**Byrådssak /26**

Vår referanse: 2023/211618-30

**Endring av kommunedelplan for Bergenhus, KDP Sentrum (arealplan-ID 15780000). Høring og offentlig ettersyn**

**Figur 1. Utsnitt av ny tabell i bestemmelsene punkt 6.2**

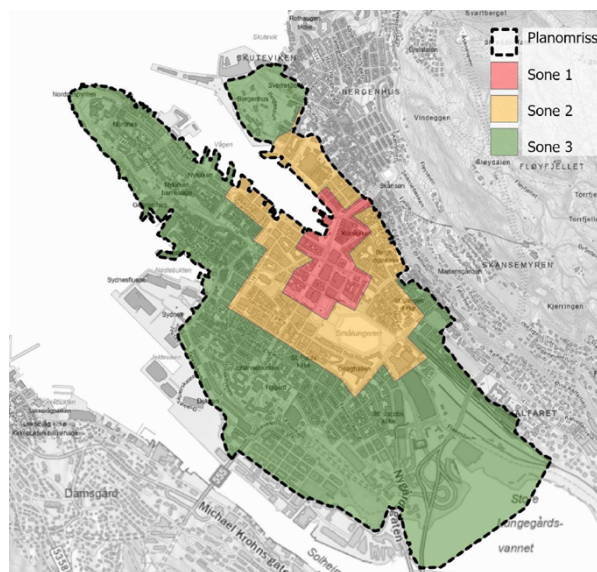
I forslaget til ny bestemmelsestekst er kravet om minimum 3 meter fri bredde i første avsnitt av 6.2 tatt bort. For å avklare hva som vil være tilstrekkelig bredde, er det i stedet lagt inn et nytt avsnitt med en tabell (figur 1), samt en kartskisse (figur 2). Dette innebærer en geografisk inndeling og differensiering av minimumskrav.

Minste bredde på ferdselsareal<sup>1</sup> skal være i samsvar med tabellen og sonene i kartutsnittet under.

Sone	Minstekrav til fri gangbredde (ved tosidig gangareal)
Sone 1	Minimum 3 meter fri bredde i ferdselsareal
Sone 2	Minimum 2,5 meter fri bredde i ferdselsareal
Sone 3	Minimum 2,0 meter fri bredde i ferdselsareal
Kantsone og eventuelt veggsoner kommer i tillegg til ferdselsareal på fortau.	
Sone	Minstekrav til fri gangbredde ved én gangsoner
Sone 1-3	Minimum 3,5 meter fri bredde i ferdselsareal Der ferdselsareal for fotgjengere deles med kjørende trafikk må det være minimum 4,5 meter ferdselsareal.

**Figur 3. Dimensjonerende bredder i sone 1, sone 2 og sone 3**

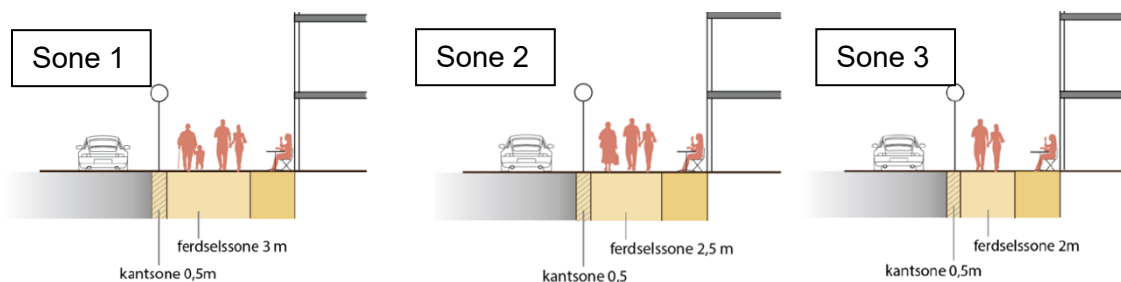
Sone 1 beskrives å ha en svært kompleks trafikksituasjon, med mange forgjengere og mange ulike målpunkt. Dimensjonerende for minimumsbredden her er gitt av at to personer må kunne passere to andre (figur 3). De mest sentrale delene av sentrum har fremkommelighetsutfordringer for fotgjengere. Trafikktellinger viser at deler av området har trafikkvolum som i henhold til faggrunnlag gir behov for minimum tre meter for å sikre god fremkommelighet. Utgangspunktet for soneinndelingen er derfor at deler av sentrumsområdet må beholde gjeldende minimumskrav.

Sone 2 har en noe mindre kompleks trafikksituasjon enn sone 1. Sonen har blandet bebyggelse, med mange arbeidsplasser, men også relativt stort innslag av boliger. For å dimensjonere bredden i sone 2, er det tatt utgangspunkt i at to personer skal kunne passere én annen (figur 3).

Sone 3 omfatter størstedelen av planområdet og har relativt lavere trafikkvolum på fortauene. Det er få enkeltmålpunkt som trekker store mengder folk. Få gater i denne sonen har i dag fortau med bredde særlig ut over 2 meter. Det bør være plass til at to personer passerer én annen. Minstebredden som er satt gir ikke plass til det, men stedvis vil det kunne være ekstrabredde tilgjengelig som ivaretar ønsket bredde (figur 3).
